東海第二発電所 津波評価について

平成29年11月10日
日本原子力発電株式会社

コメント及び回答の骨子一覧

1. 津波評価の概要(評価に用いたモデル)

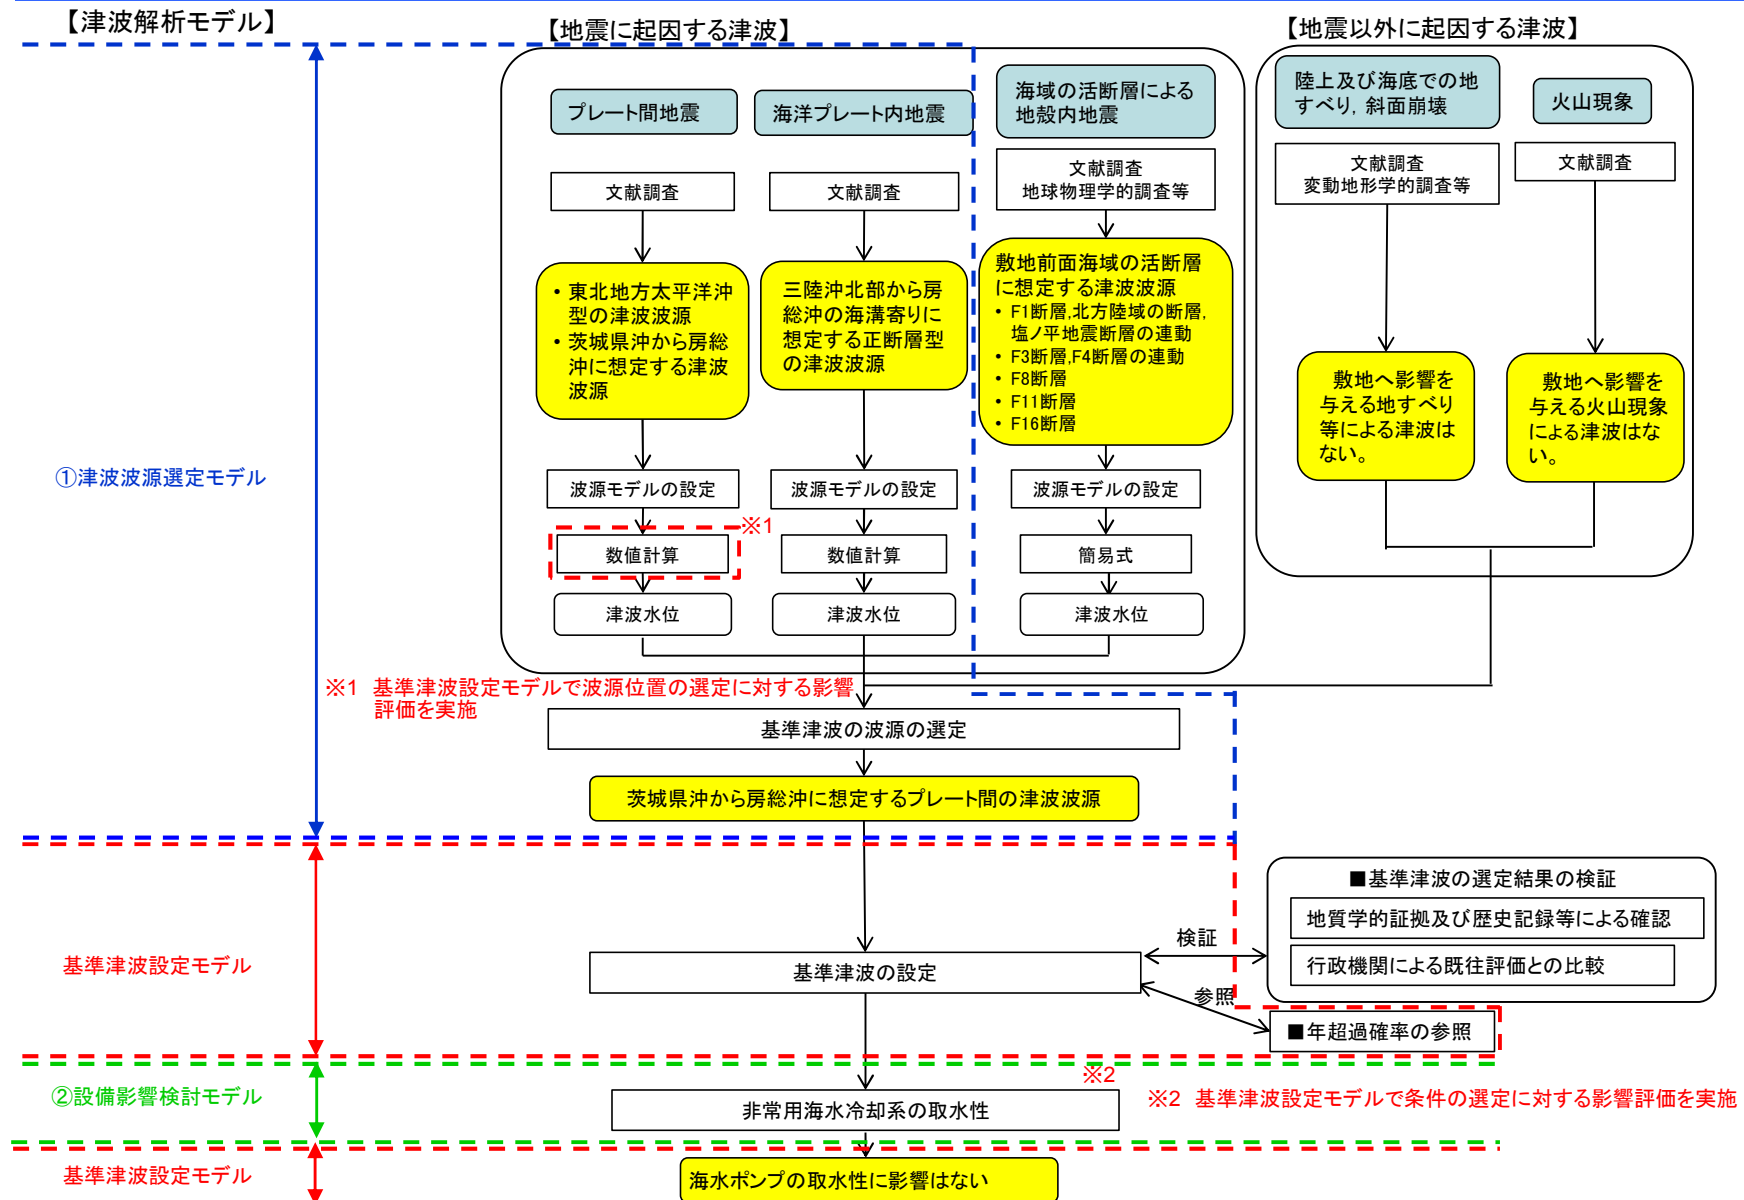
コメント		回答骨子	該当頁
1	評価で用いているモデルを明確にすること。 (審査会合, 平成29年9月1日)	評価で用いているモデルについて明確にした。	資料5-1-9,10
2	Mw8.5の特性化波源モデルの北端の設定について, 記載すること。 (審査会合, 平成28年8月19日)	Mw8.5の特性化波源モデルの北端の設定が福島県沖の領域まで含まれている理由を記載した。	資料5-1-12
3	伊豆・小笠原の地震津波による敷地への影響が小さい理由を記載すること。 (審査会合, 平成28年8月19日)	伊豆・小笠原の地震津波による敷地への影響が小さい理由を具体的に記載した。	資料5-1-12
4	「基準津波」と「Mw8.5やMw8.7の杉野モデル」の位置付けが異なることが分かるようにすること。 (審査会合, 平成28年8月19日)	「基準津波」と「Mw8.5やMw8.7の杉野モデル」の位置付けが異なることが分かるように追記した。	資料5-1-47
5	東北地方太平洋沖型の津波波源において, 矩形断層モデルと不均質モデルの津波波源モデルのばらつきの検討内容について, 再確認すること。 (審査会合, 平成29年4月28日)	東北地方太平洋沖型の津波波源において, 矩形断層モデルと不均質モデルの津波波源モデルのばらつきの検討内容に関する資料を削除した。	—
6	シールズ数が非常に大きな値になる要因について注釈等を記載すること。 (審査会合, 平成29年2月3日)	シールズ数が非常に大きな値になる要因について追記した。	資料5-1-145,153 資料5-2-260,264
7	2011年東北地方太平洋沖地震津波の文献における津波堆積物の厚さを示すこと。 (審査会合, 平成29年9月1日)	2011年東北地方太平洋沖地震津波の文献まとめ表に津波堆積物の厚さをまとめた。	資料5-2-25

基準津波の設定、年超過確率の参照及び非常用海水冷却系の取水性の評価に用いたモデルは左下図の通りである。

- ✓「**基準津波設定モデル**」と「**①津波波源選定モデル**」は、津波水位に影響を及ぼす可能性が高い防潮堤の海側に面した部分の形状が同じであり、また海面下の設備の形状の違いも軽微であることから、両モデルの差異が津波水位に与える影響は極めて小さいものと判断される。^{※1}
このため、基準津波の津波波源を選定にあたっては、「**①津波波源選定モデル**」を用いることとした。
- ✓「**基準津波設定モデル**」と「**②設備影響検討モデル**」は、海面下の設備形状が同じであることから、両モデルの差異が非常用海水冷却系の取水性に与える影響は極めて小さいものと判断される。^{※2}
このため、非常用海水冷却系の取水性に最も影響を及ぼす条件の選定にあたっては、「**②設備影響検討モデル**」を用いることとした。

- 基準津波設定モデルを用いて, 基準津波の設定及び非常用海水冷却系の取水性評価を実施する。
- ①のモデルを用いて, 基準津波の津波波源の選定を実施する。
- ②のモデルを用いて, 非常用海水冷却系の取水性に最も影響を及ぼす条件(評価手法, 浮遊砂上限濃度)の選定を実施する。
